**Réponses aux questions et commentaires du
Ministère du Développement durable, de
l'Environnement et des Parcs
Étude d'impact**

Présenté à
Chemin de fer Charlevoix inc.

N/Réf : 46364-044

Décembre 2009

Coupes-types et niveaux des crues de 20 et 100 ans

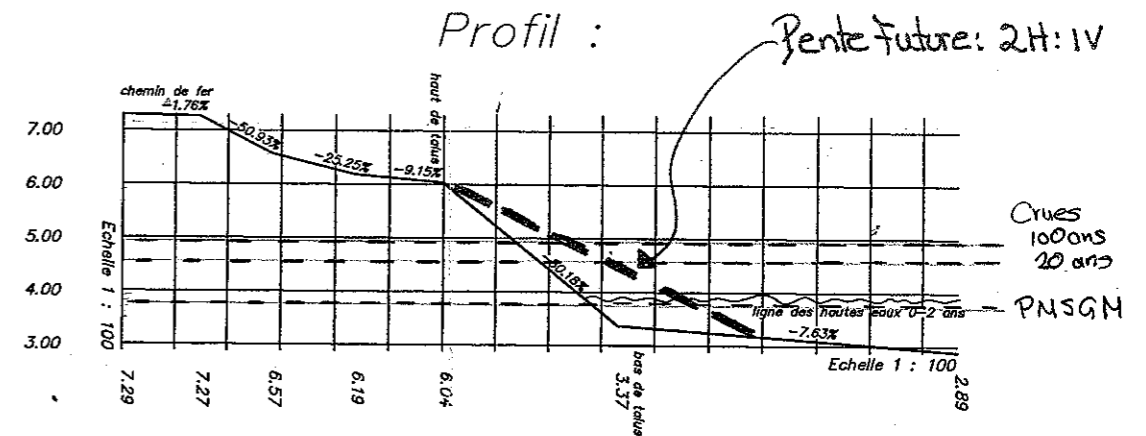
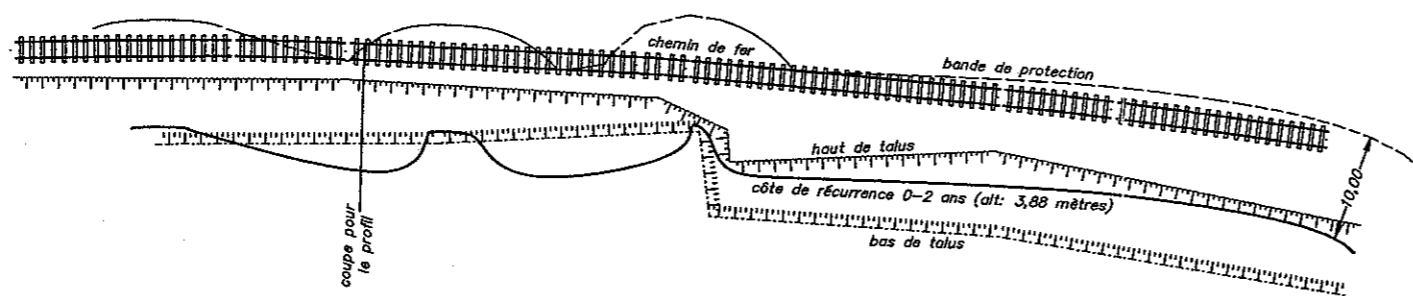
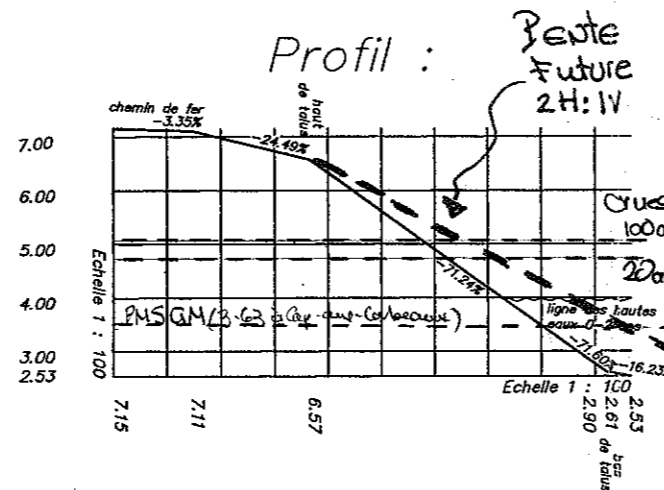
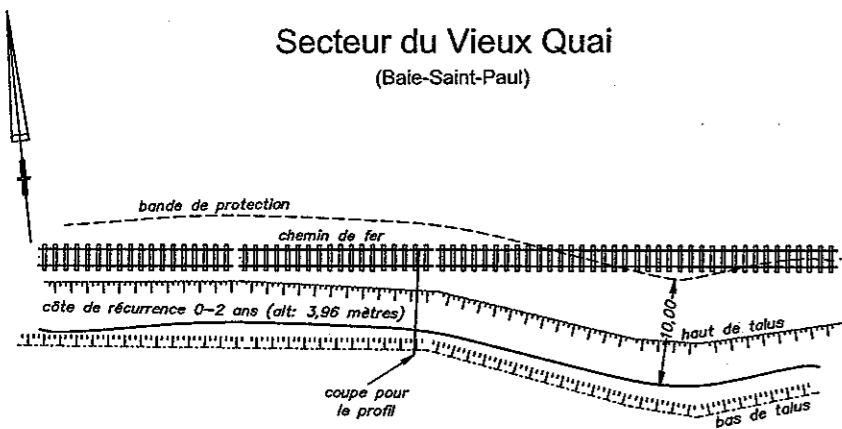
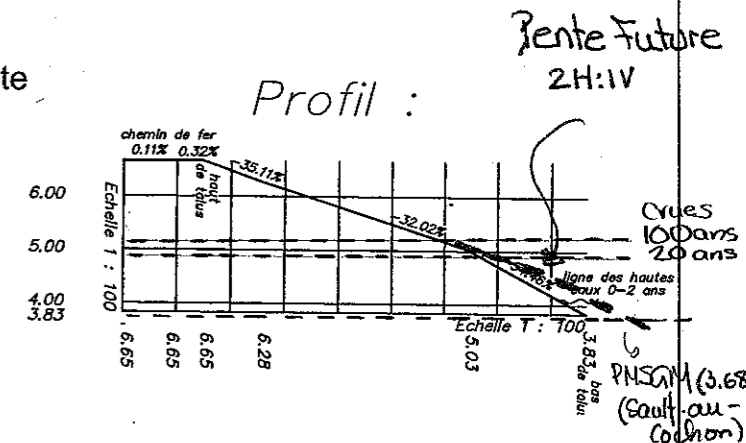
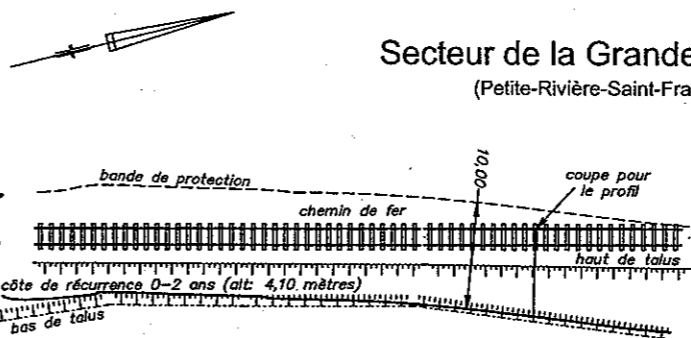
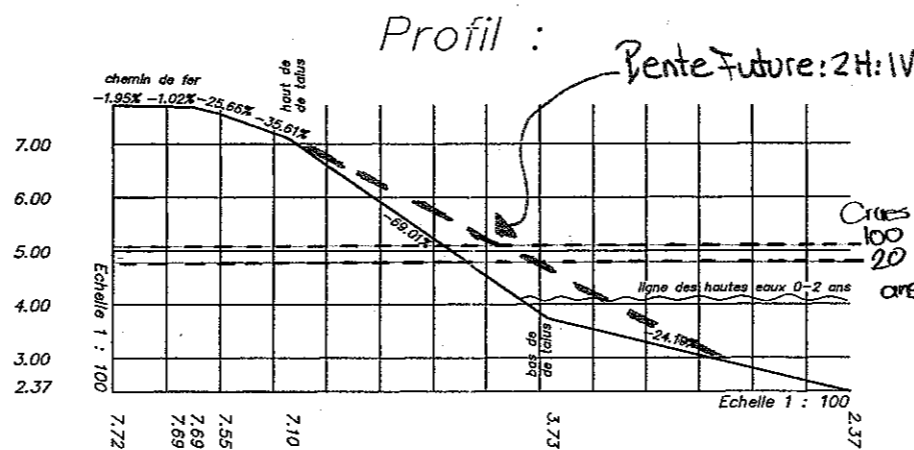
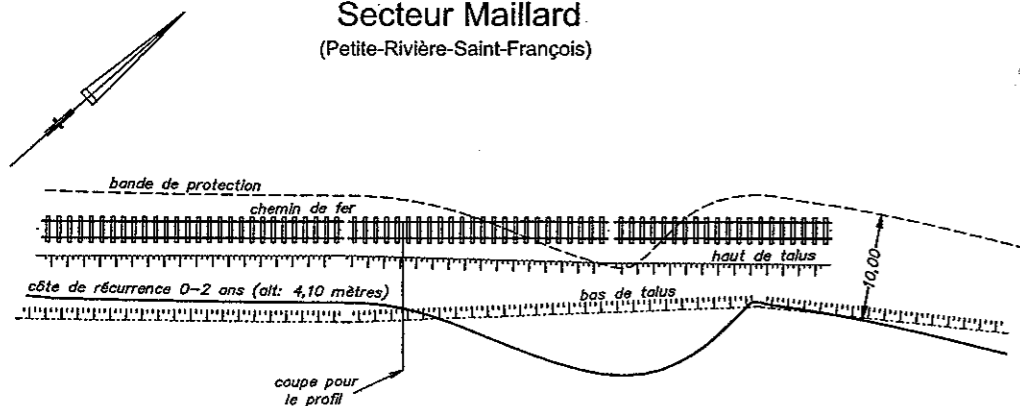
Il ne semble pas y avoir de clef d'enrochement incrustée dans le pied de talus, des informations supplémentaires doivent être apportées afin d'expliquer la stabilité et la pérennité d'un tel enrochement. De plus, compte tenu des conditions hydrauliques, les informations présentées sur les sections types des travaux d'enrochement (annexe 3) sont incomplètes. Les types de matériaux, les calibres ainsi que les épaisseurs proposées ne sont pas indiqués. Ces informations permettraient de valider la stabilité des ouvrages. Les niveaux d'eau équivalents à des crues de 20 ans et de 100 ans ainsi que l'onde de submersion maximale devraient apparaître sur ces sections types. Des coupes-types, signées et scellées par un ingénieur sont nécessaires.

Tel que mentionné précédemment, une grue avec grappin sera utilisée afin de placer les pierres individuellement. Ceci permettra de placer les pierres dans le pied du talus ainsi que sur son ensemble, de façon à s'assurer que les pierres s'imbriquent

au maximum les unes dans les autres ce qui maximisera la stabilité de l'ouvrage et sa pérennité.

Comme les travaux qui seront réalisés seront sensiblement de même nature que ceux ayant été autorisés par décret d'urgence, les mêmes coupes-types sont présentées (annexe 2), auxquelles ont été ajoutés les niveaux des crues de 20 et 100 ans et le niveau des pleines mers supérieures de grande marée (PMSGM) des stations pour lesquelles ces données sont disponibles.
